NODO STRADALE E AUTOSTRADALE DI GENOVA

PROGETTO DEFINITIVO

OPERA A MARE NEL CANALE DI CALMA

Relazione descrittiva generale

Figura 4.1 - Interventi programmati all'imboccatura di Ponente del Bacino di Sampierdarena

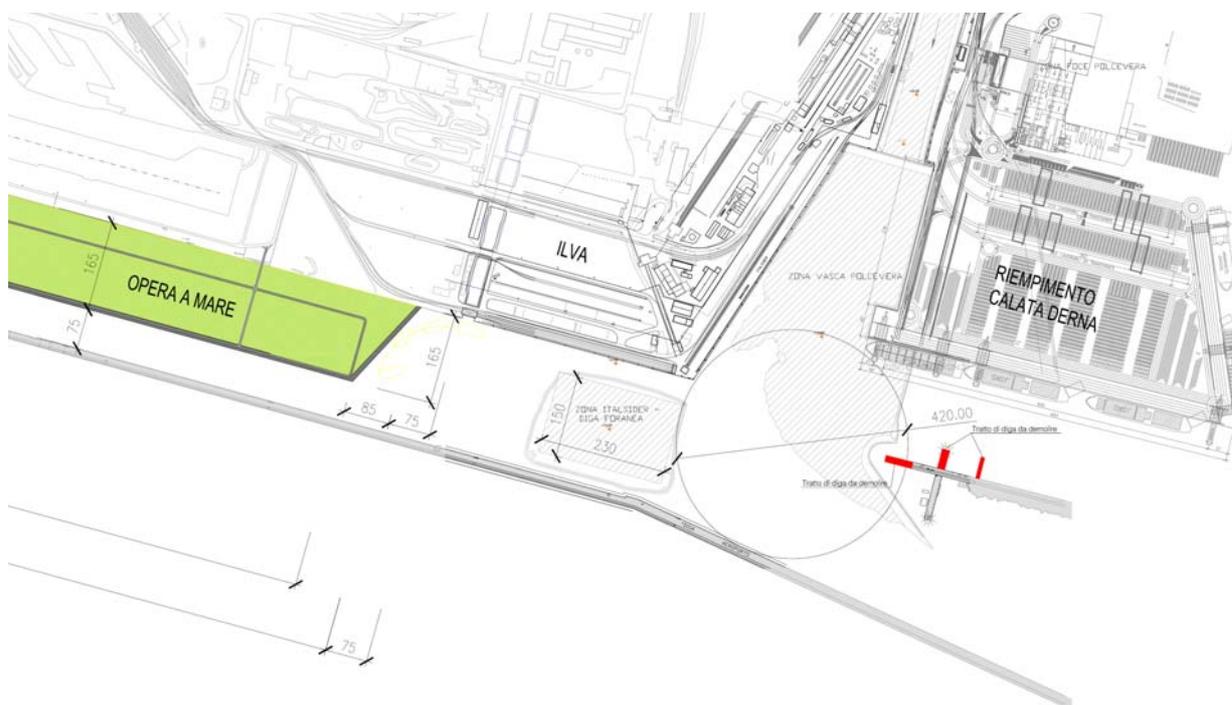
- 8) “Si rende necessario verificare gli stessi effetti generati dal riempimento sul moto ondoso sia sul fronte di levante, sia su quello di ponente. Si tratta di verificare, secondo le metodologie adottate dagli Uffici Tecnici dell’Autorità Portuale, lo stato della navigabilità, accessibilità e manovrabilità degli specchi acquei costituenti l’imboccatura di ponente del bacino di Sampierdarena e di quelli afferenti il canale di accesso del bacino di Multedo, nonché le condizioni di agibilità delle banchine ILVA e di quelle del fronte Ronco - Canepa – Libia. Tali approfondimenti andranno svolti tenendo anche conto degli interventi già programmati dall’Amministrazione, quali la creazione di un unico fronte di banchina parallelo alla diga fra il Molo Ronco e Molo Libia e l’ampliamento dell’imboccatura di ponente”;

In particolare, le modifiche indotte dai suddetti interventi, evidenziate nella planimetria riportata in Figura 4.1, riguardano:

Figura 4.2 - Raffronto ingombro planimetrico Opera a Mare e bacino di manovra "Spintore" a servizio banchina ILVA

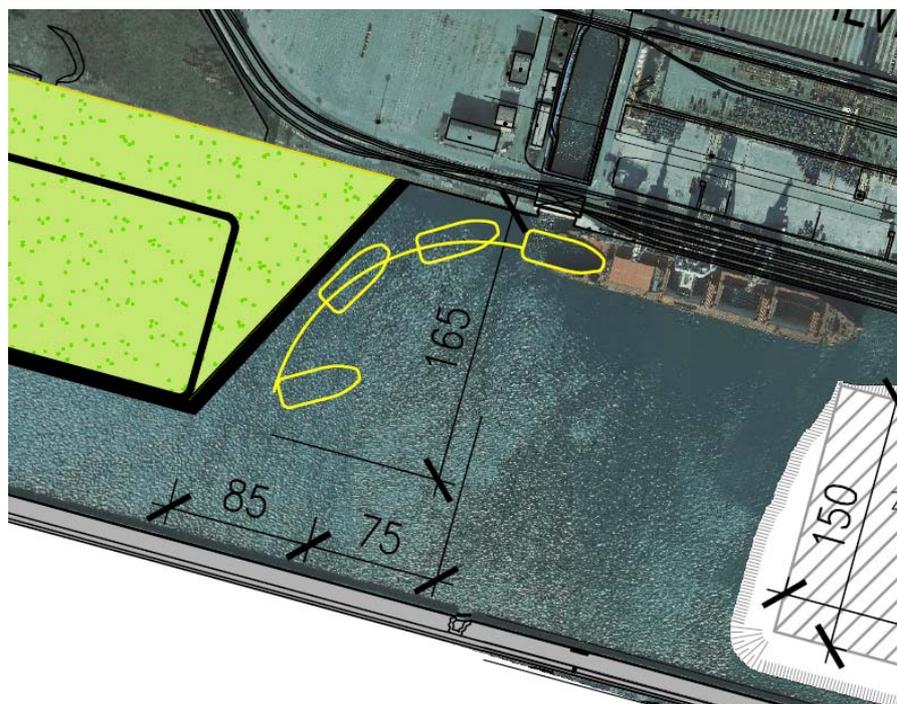
- 1) "Per mantenere integra l'attuale funzione (comprensiva della necessità di mantenere il servizio di collegamento urbano Porto Antico – Pegli) la larghezza del bacino è stimata in mt 80";
- 2) "Non pare che lo studio prodotto, per ciò che attiene all'imboccatura del Polcevera, abbia tenuto conto del tombamento in atto dello specchio acqueo della calata Derma. In effetti, con il completamento del riempimento, calata Derna verrà "abilitata" a ricevere navi portacontainer di ultima generazione. La realizzazione del previsto intervento di conferimento del materiale di smarino limita il bacino di manovra delle unità (porta

container) destinate a detta calata, non escludendo il rinvio all'impiego di un maggiore di rimorchiatori per l'esecutività delle relative manovre di ormeggio e disormeggio”;

Per definire la configurazione del Lato Est dell'Opera a Mare, viene considerato l'ingombro planimetrico del bacino di manovra che effettuano "gli spintori" a servizio del naviglio operante sulla banchina "ILVA".

La Figura 4.2 riporta l'ingombro planimetrico del bacino di manovra che compie lo spintore che opera sulla Banchina Ilva.

Figura 4.3 - Configurazione di progetto in prossimità dell'area di accesso al bacino di Multedo

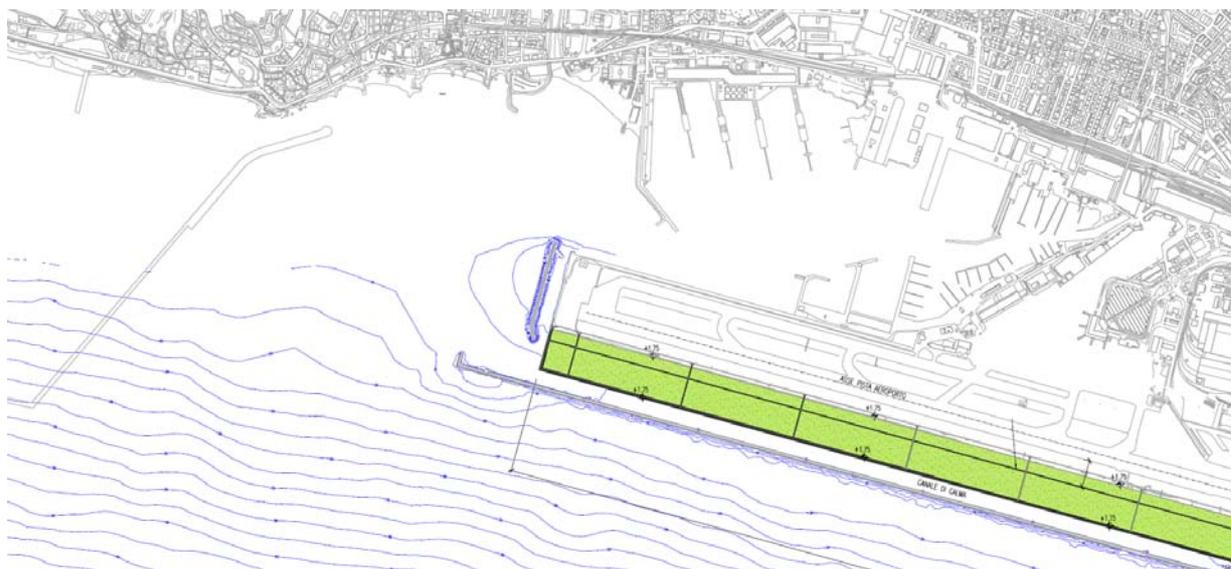
- 4) “Gli studi prodotti non permettono di stabilire l'influenza delle onde riflesse della Diga di Voltri sull'accesso del canale al Porto di Multedo”;

Ai fini delle simulazioni, in prossimità dell'area di accesso al bacino di Multedo è stata considerata la configurazione di progetto riportata in Figura 4.3.

Figura 5.6 - Marginamento - Sezione tipo adottata nella presente revisione

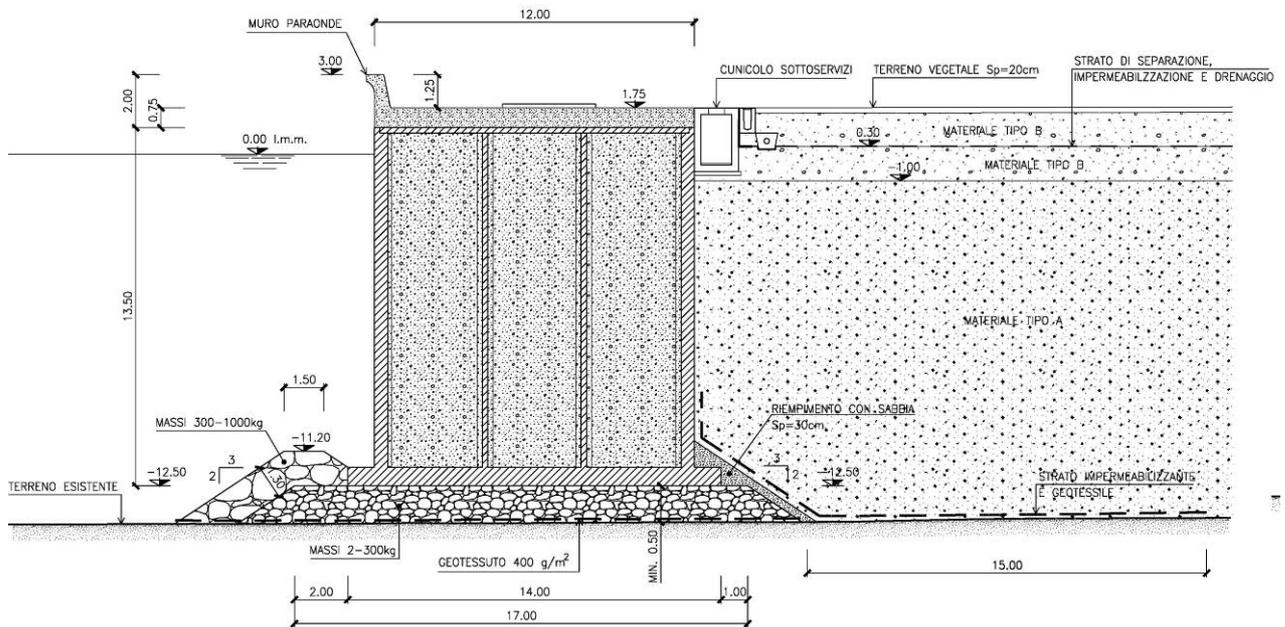
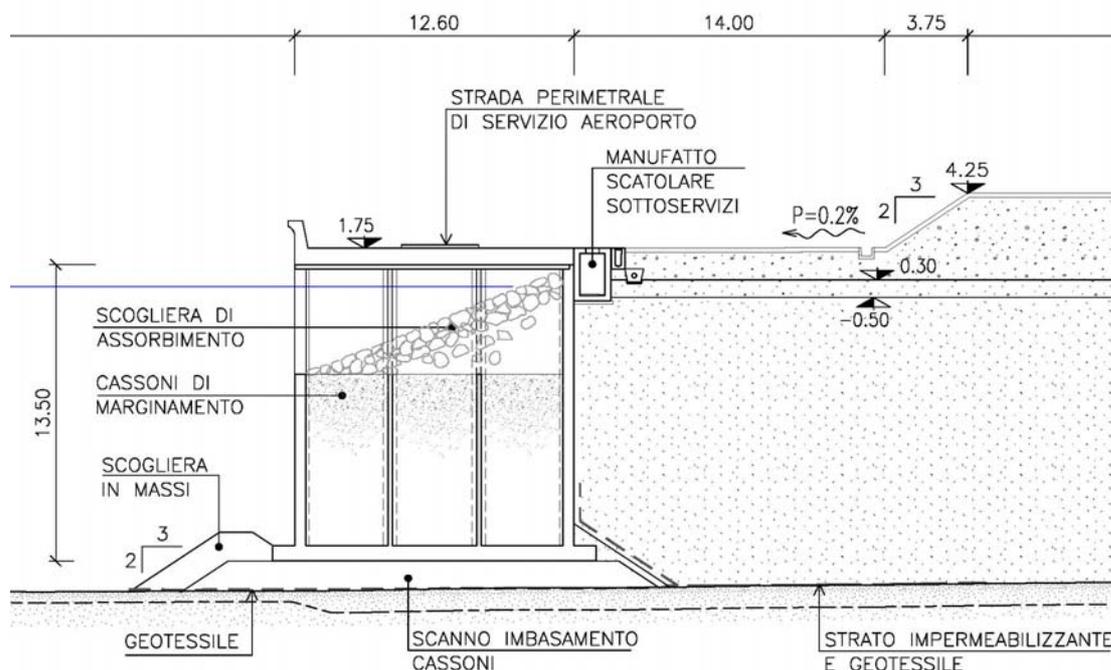
banchina ed il muro paraonde di nuova realizzazione da parte di Autostrade S.p.A. siano costruiti con tecniche tali da indurre la riflessione del moto ondoso stesso. Allo scopo occorrerà prevedere banchine e muro paraonde con coefficienti di riflessione non superiori a 0,3”;

La richiesta dell'Autorità Portuale di Genova di adottare una struttura di conterminazione caratterizzata da un coefficiente di riflessione inferiore o eguale a 0,5; ha portato all'utilizzo di cassoni cellulari dotati di un'apertura anteriore, che presentano una cella cava riempita con pietrame, disposto inclinato, che garantisce una riduzione degli effetti di riflessione entro i termini richiesti; la sezione è illustrata nella Figura 5.6 seguente.

Al fine di minimizzare l’agitazione ondosa all’interno del Canale di Calma i cassoni cellulari che costituiscono tutto il marginamento dell’Opera a Mare, dovranno garantire un coefficiente di riflessione teorico pari a 0,5 attraverso l’adozione di celle antiriflettenti.
